Documentation Technique de Référence

Article 1.2.2 – Procédure de traitement des demandes de raccordement au Réseau Public de Transport d'électricité

Version X applicable à compter du jour mois année 60 pages

Schéma synthétique de l'option rampe - Valeurs minimales et maximales annuelles de montée en charge à respecter pour la définition des paliers.

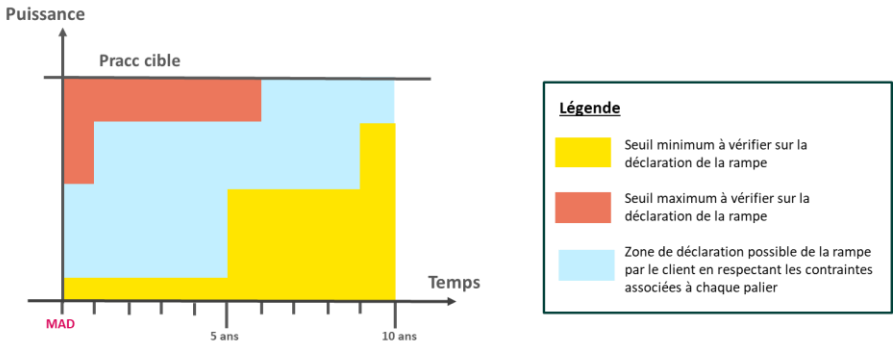
Commenté [A19]: Ajout dans le cadre de la modification de la puissance de raccordement : modalités de l'option «rampe».

Le Demandeur indique expressément dans sa demande de PTF son choix de recourir à l'option rampe. Il précise la Puissance de Raccordement en soutirage demandée *(*« la PRacc cible »*)* et une rampe prévisionnelle d'attribution de la Puissance de raccordement, jusqu'à atteindre la Pracc cible (« la rampe de Pracc »). Il complète le « Fichier rampe » qui figure en annexe de la Fiche D2 consommateur ou stockage en respectant les modalités suivantes, et le joint à sa demande :

Les modifications de la rampe de Pracc sont autorisées jusqu'à la signature de la Convention de Raccordement. Elles constituent une modification du projet après l'acceptation de la PTF et sont par conséquent traitées selon les modalités prévues à l'article 6 de la présente Procédure.

À l'issue de chaque palier tel que défini dans la Convention de Raccordement et repris dans le CART, RTE contrôle le respect de la rampe de Pracc contractualisée et modifie, le cas échéant, la Pracc en soutirage en application des dispositions du chapitre 4 des Conditions Générales du CART.
